【デンソー製トラック車両用冷凍機をご利用のお客様へ】 自主改善のお知らせ

改善箇所説明図

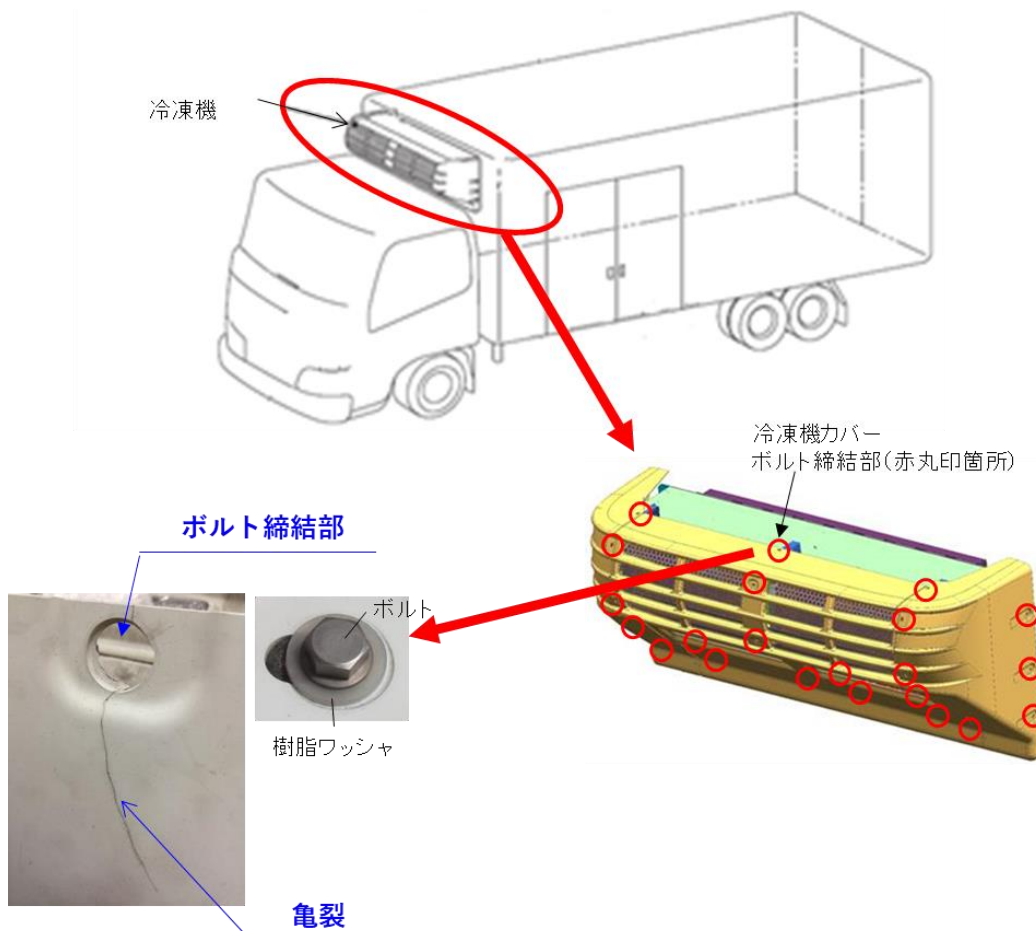
〔市販品として販売したトラック車両用冷凍機において、カバーを固定するボルト締結構造が不適切のため、カバーに亀裂が入り、最悪の場合、カバーの一部破損に至るおそれがある。〕

カバーを固定するボルト締結部品のうち、ワッシャとパッキンの材質を変更した対策品に交換する。

ボルト締結部の金属ワッシャ外形(φ25mm)で識別する。(現状品は樹脂ワッシャ外形:φ18mm)
